DIRETTRICE FERROVIARIA MESSINA – CATANIA – PALERMO NUOVO COLLEGAMENTO PALERMO – CATANIA TRATTA DITTAINO – CATENANUOVA

FV01 - Nota tecnica sovrappasso di stazione

Il presente documento integra il riscontro di cui al documento Rev B_commenti Architettonico_28_11_2023.

APPROFONDIMENTO DI CUI AL PUNTO 1

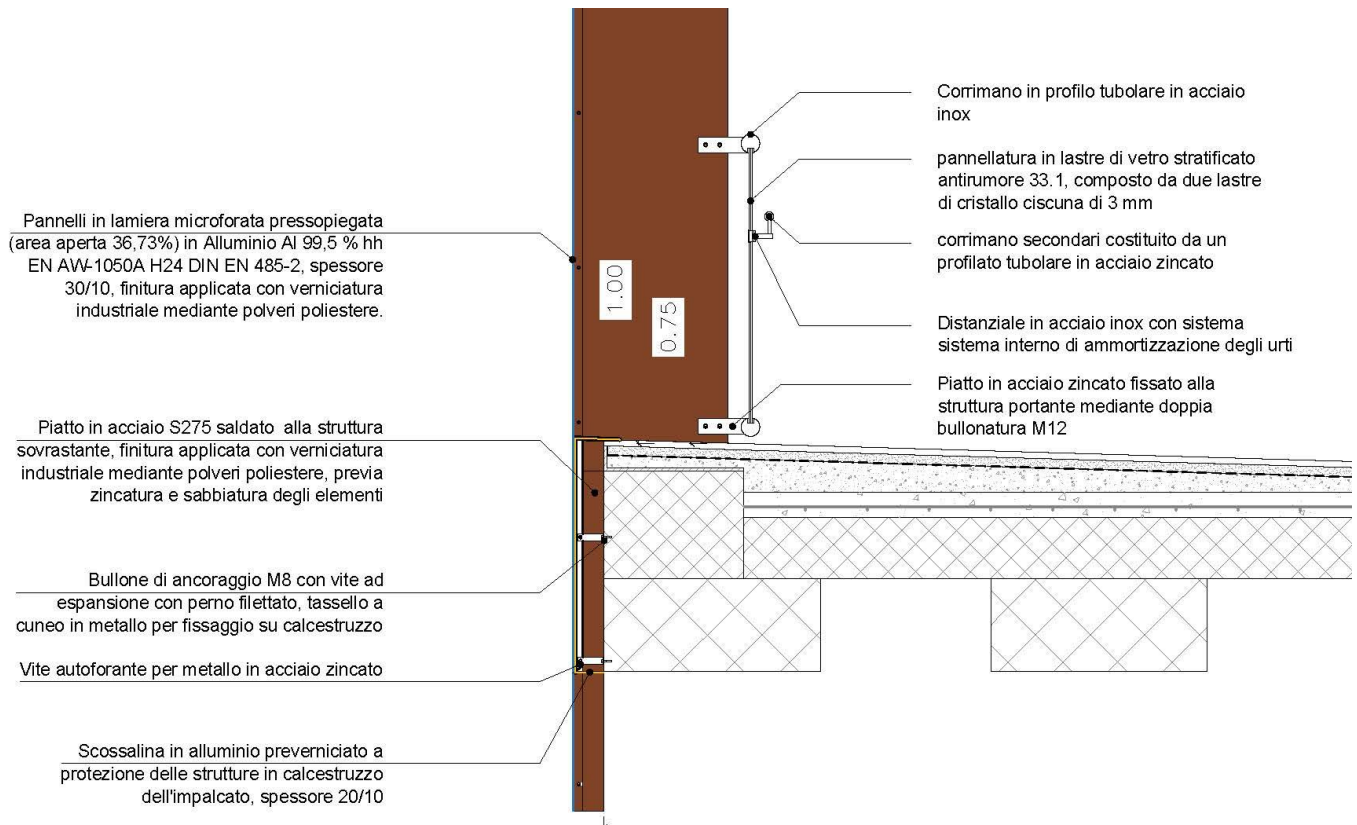
1. Non è assicurata la **'non penetrabilità'** fino a 1,00m dei rivestimenti esterni.

Definire la posizione della porzione di rivestimento 'chiusa' e le modalità di realizzazione. Fornire un dettaglio da cui si evinca il materiale utilizzato, la tipologia di installazione e come venga garantita la chiusura verso i binari.

Rendere compatibile la chiusura introdotta con il deflusso delle acque e restituire un'immagine del sovrappasso coerente con il dettaglio della chiusura.

La non penetrabilità è stata assicurata con l'inserimento di un parapetto con struttura in acciaio e pannelli in vetro, sia per tutta la lunghezza del sovrappasso, sia per le scale di collegamento con le banchine.

APPROFONDIMENTO DI CUI AL PUNTO 2

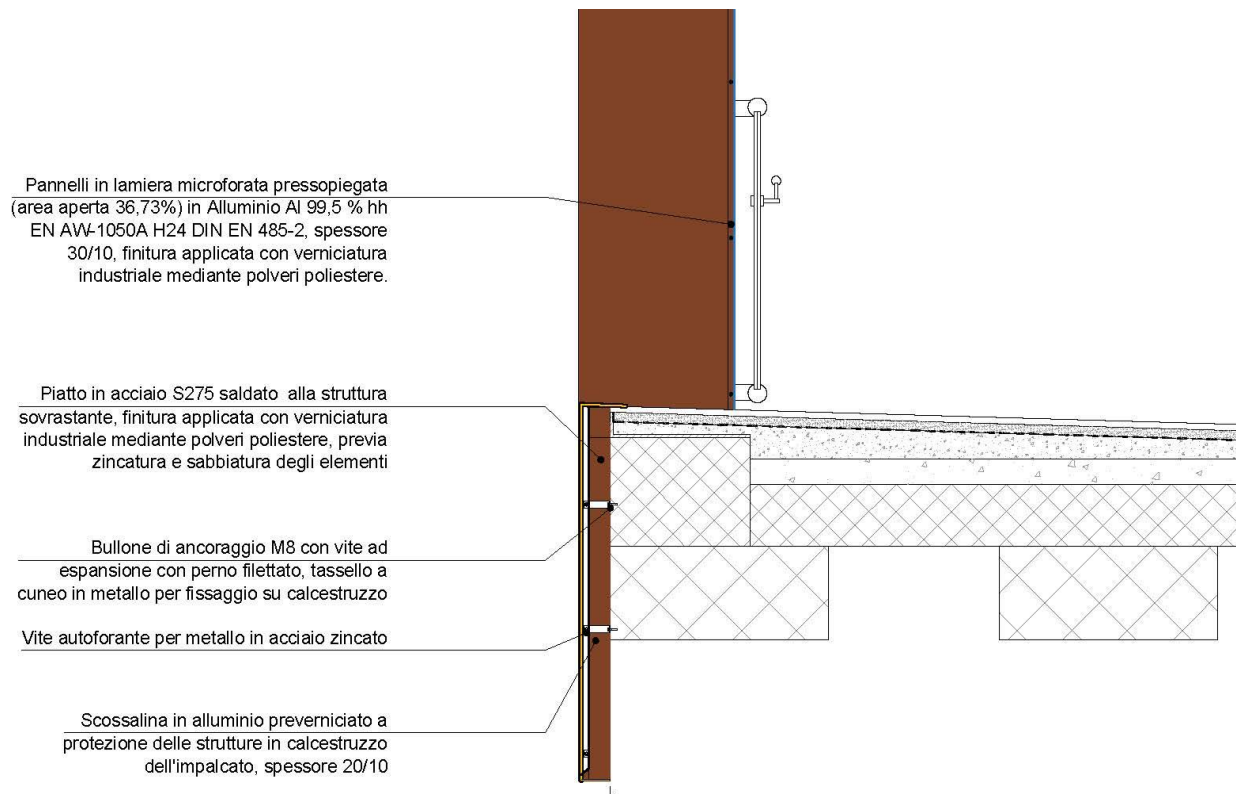
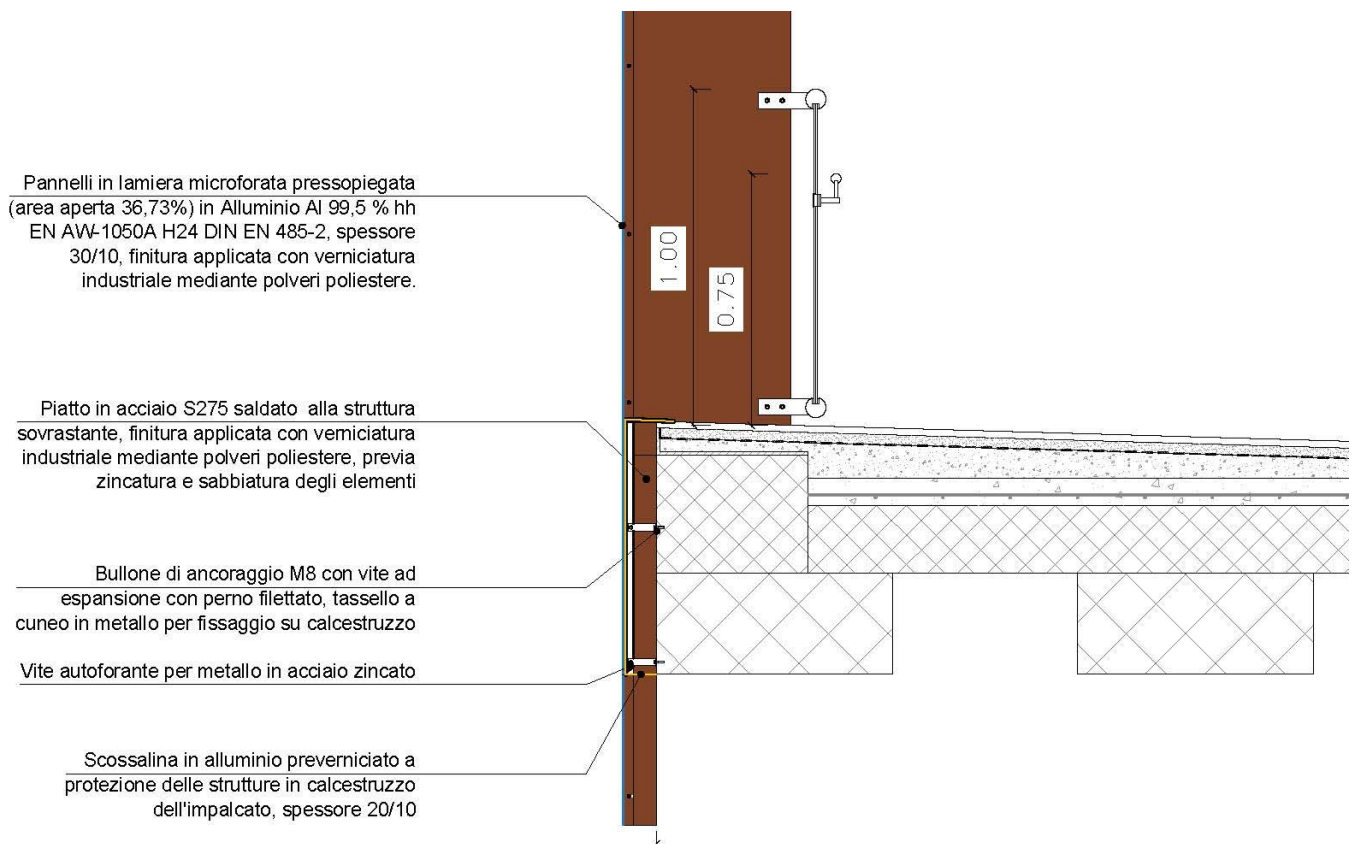
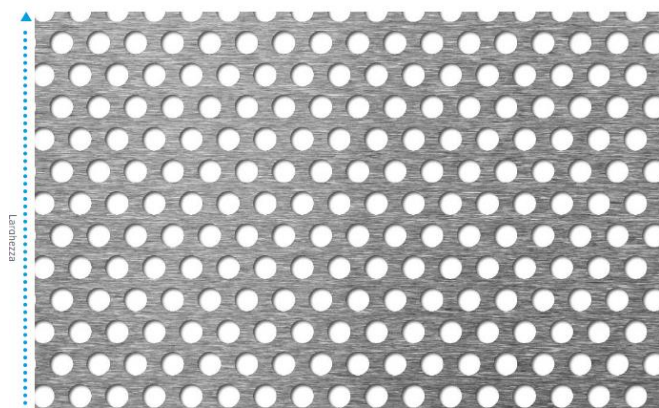
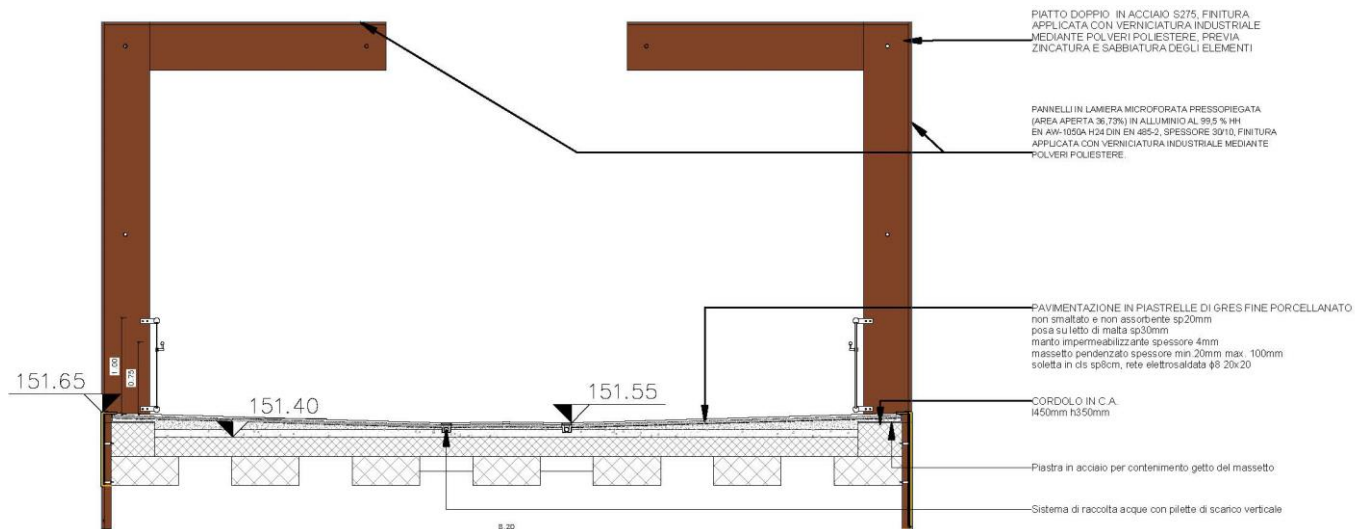
Non è presente il dettaglio del **filo esterno dell'impalcato** (chiusura impalcato). Dalle immagini sembrano essere presenti dei pannelli di differenti altezze a chiusura delle parti laterali del sovrappasso. Nel modello viene proposta una soluzione differente. Nei disegni tecnici non ci sono specifiche a riguardo. Non è chiaro il rapporto tra la piastra di ancoraggio dei portali verticali e il rivestimento del filo esterno dell'impalcato.

Fornire un **dettaglio completo del sistema portali/rivestimento/impalcato**, specificare i materiali di utilizzo con le loro caratteristiche (schede tecniche) e dare evidenza del dimensionamento strutturale e tecnologico dei dettagli costruttivi per le condizioni di effettiva applicazione e per adeguati livelli di durabilità e resistenza che confermino le geometrie e le incidenze dei pesi dei diversi elementi e delle relative sottostrutture/rinforzi.

È prevista un'alternanza del rivestimento con pannelli pieni in lamiera che fungono anche da scossalina per il bordo dell'impalcato e i pannelli in lamiera microforata. I pannelli sono ribassati rispetto all'intradosso dell'impalcato. Verranno forniti dettagli specifici nel PED.

Dettaglio con lamiera microforata sul filo interno del portale:

Dettaglio con lamiera microforata sul filo esterno del portale:

Dettaglio aggancio pannello:

4-5-6 RIVESTIMENTO SOVRAPPASSO - MODELLO BIM

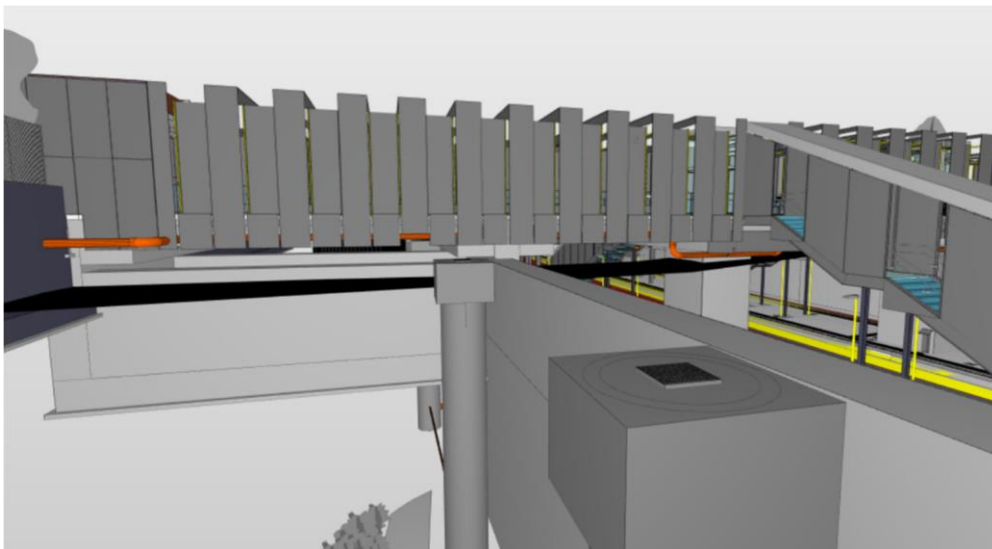
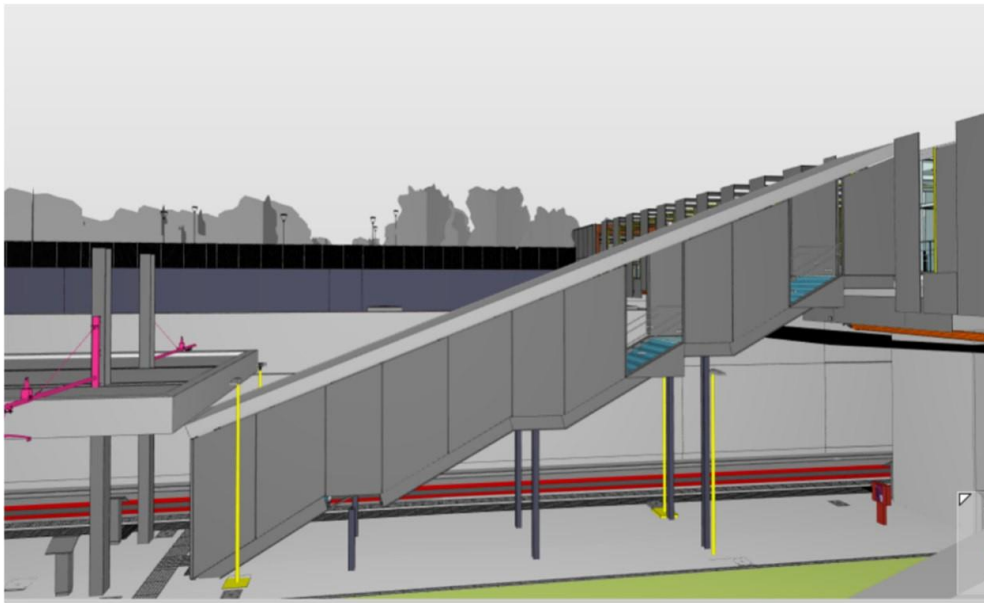
4. Il rivestimento esterno del modello non corrisponde a quanto riportato nelle immagini (vedi rivestimento delle parti arretrate). Vedi commento 2;
5. Mancano i portali di sostegno della pannellatura esterna nel sovrappasso;
6. Mancano porzioni di rivestimento nelle scale;

APPROFONDIMENTO DI CUI AL PUNTO 7

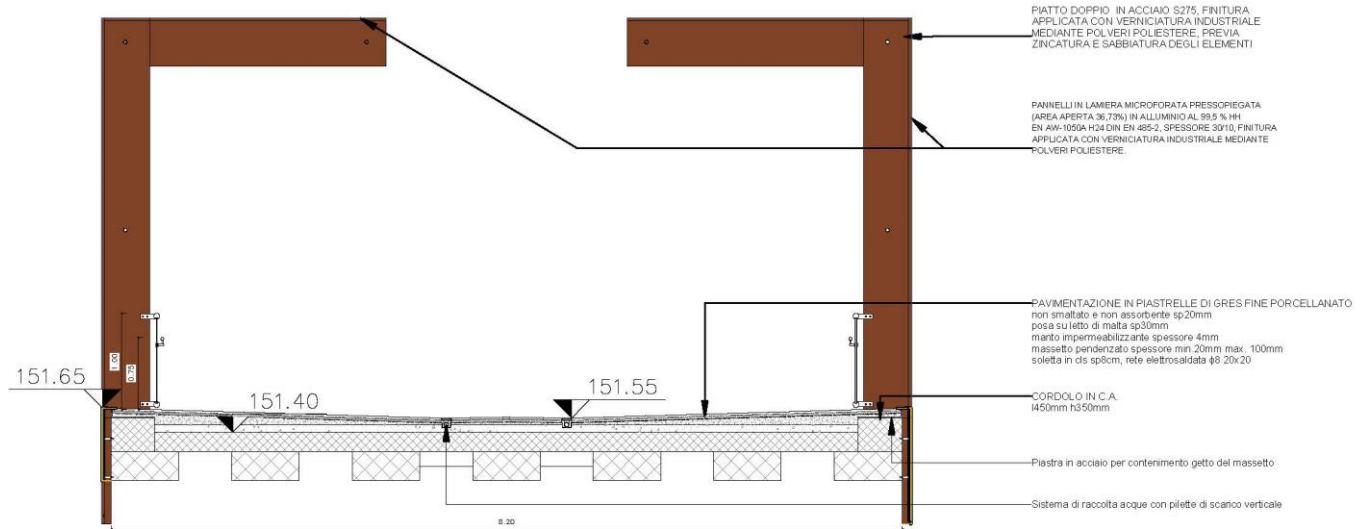
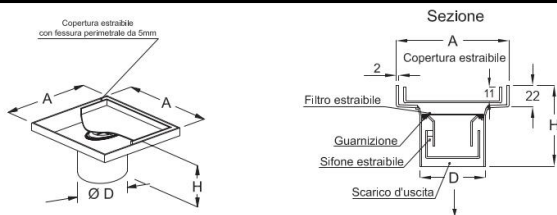
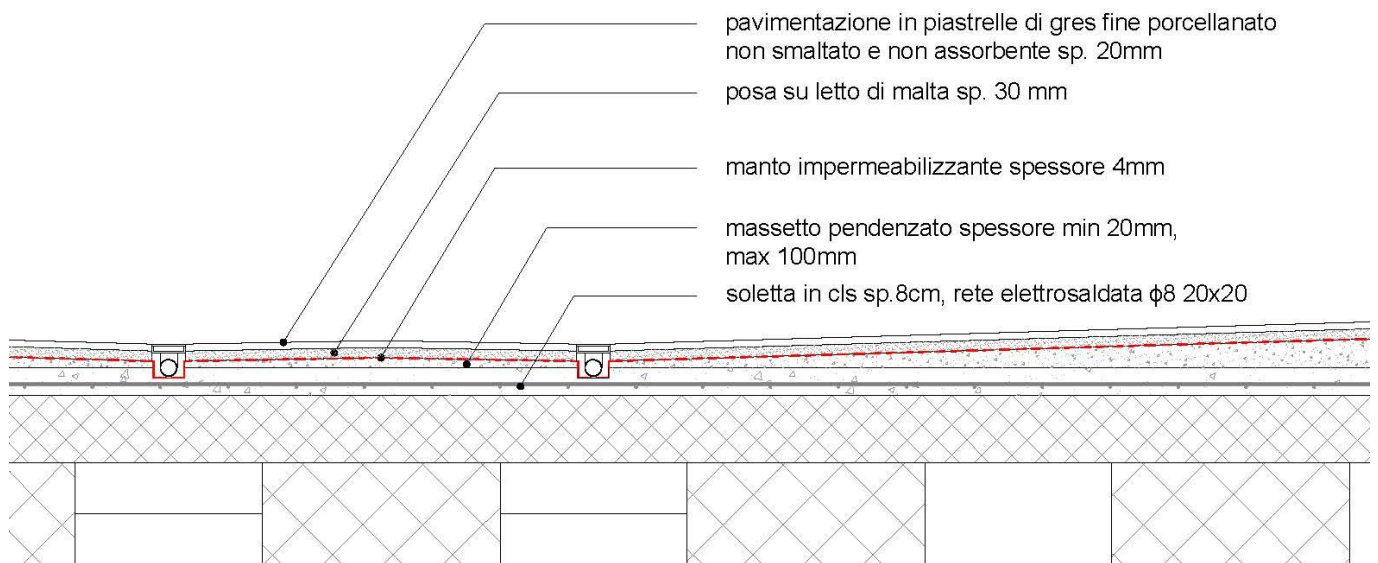
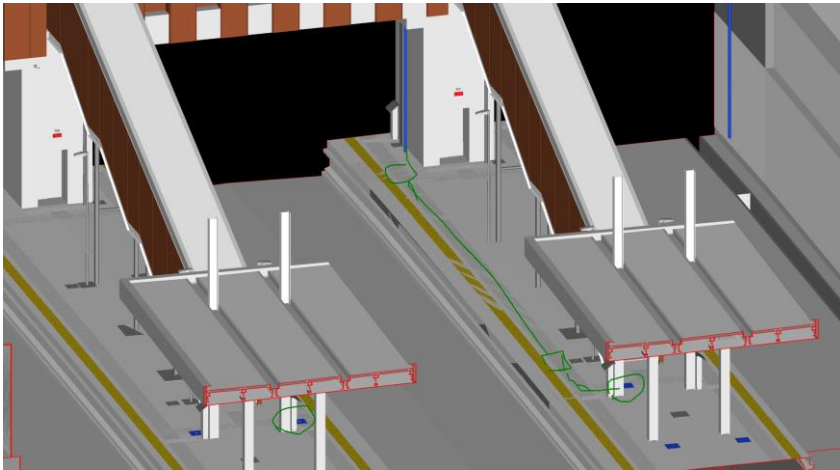
Non è rappresentato il **sistema di smaltimento delle acque** del sovrappasso e non è studiato il deflusso delle acque né nella porzione in ghiaio e né nei vasi. Non c'è un sistema di raccolta acque orizzontale e verticale. Nel dettaglio è presente, inoltre, un cordolo continuo a chiusura dell'impalcato che rende difficile l'istallazione di canalizzazioni.

Chiarire come venga risolto il drenaggio. Schematizzare il sistema di raccolta delle acque, risolvere l'integrazione con i discendenti, fornire un disegno di dettaglio che risolva la possibile interferenza con il cordolo a chiusura dell'impalcato.

Per rendere coerente l'opera con altre all'interno del corrente appalto, all'interno dell'RTP si era concordato di realizzare il drenaggio del sovrappasso facendo defluire le acque meteoriche verso le aree a nord ed a sud dello stesso, mediante un layout delle pendenze in sezione trasversale "a schiena d'asino" e opportuna raccolta e deflusso con canalina 10x13cm in pendenza dal centro verso l'esterno.

Si propone pertanto di seguito un layout in sezione trasversale del massetto ad “U”, come da immagine di seguito.

Nuovo layout pendenza sezione trasversale sovrappasso

La raccolta acque sarà effettuata nella parte centrale di questa sezione, anche nelle porzioni in cui è presente il ghiaino, mediante utilizzo di pilette.

Graficizzazione a partire dai modelli BIM - ipotesi di percorso delle tubazioni in pvc. Le campate 2 e 4 saranno drenate verso i profili già presenti ai lati della banchina, mentre la campata centrale verrà collegata in prossimità del più vicino pozzetto di raccolta acque meteoriche predisposto per la pensilina.

APPROFONDIMENTO DI CUI AL PUNTO 8

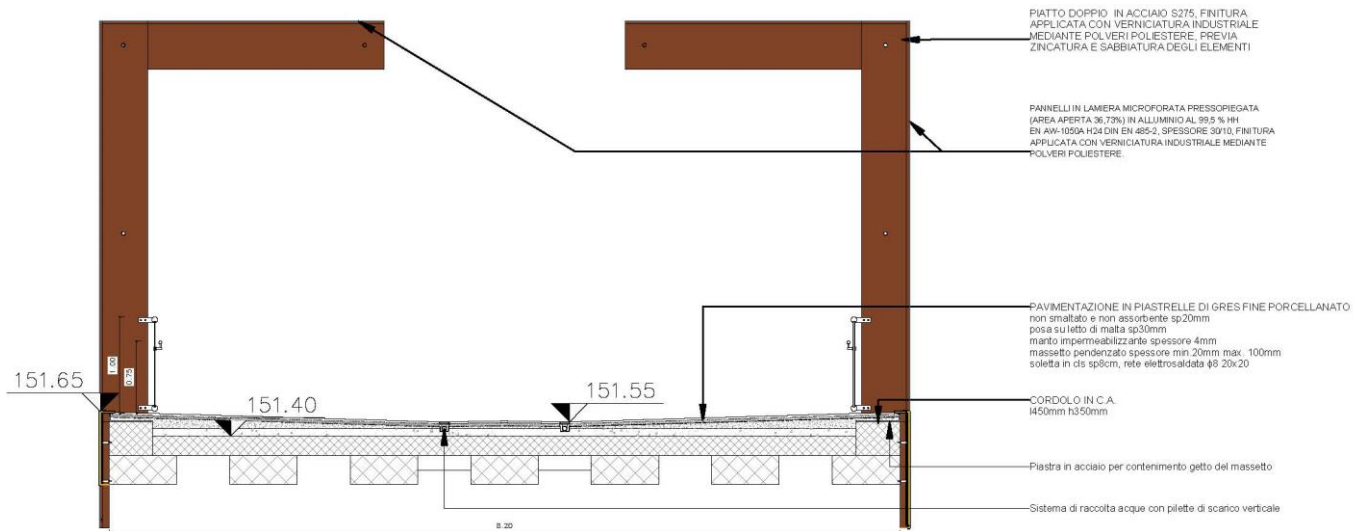
La **quota del finito strutturale corrisponde al finito architettonico**, che si trova 25 cm più sopra. Rivedere le quote del progetto, allineare l'architettonico allo strutturale.

Si tratta di un refuso. In immagine le quote corrette.
